Oppsummering av innkomne merknader etter offentlig ettersyn 16.04.2021, begrenset høring 04.07.2022, ny begrenset høring 14.04.2023 til detaljregulering av Vestre Lund, gnr/bnr 178/295 m.fl.:

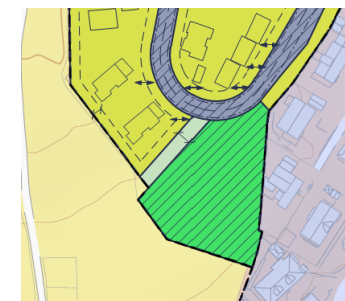
- Trafikkøy krever noe endring i krysset mot Ringvålvegen (eksist fortau i rosa). Dette vil gi en mindre endring på areal avsatt til uteoppholdsareal og naturområde, se illustrasjon under. Det forutsettes at denne endringen kan gjennomføres som dispensasjon med begrunnelse i økt trafikksikkerhet i krysset, da det ikke skal gjennomføres ytterligere endringer på den vedtatte adkomstvegen, og dette vil medføre få ulemper for tilliggende bebyggelse/areal.

- Adkomstveg er regulert som offentlig veg, og skal overtas av Trondheim kommune, og er dermed mulig å benytte av Vestre Lund.
- Trygg skolevei til Vestre Lund går via trappe/heishus. Rekkefølgekrav beholdes fra trappehuset og østover. Vedtatt støyskjerming ivaretar også planforslaget.
- VA-rådgiver bekrefter at nye ledningsanlegg også er dimensjonert for Vestre Lund, og det er innledet dialog med kommunalteknikk VA om gjennomføring av nødvendige anlegg.
- OK. §9.2 stiller krav til tilknytning til avfallssuganlegg innen bolig 51 får brukstillatelse.
- Avstand til eiendomsgrense er ivare tatt med justering av p-kjeller til sluttbehandling, og terrengendringer er vesentlig redusert til sluttbehandling og tas på egen eiendom.
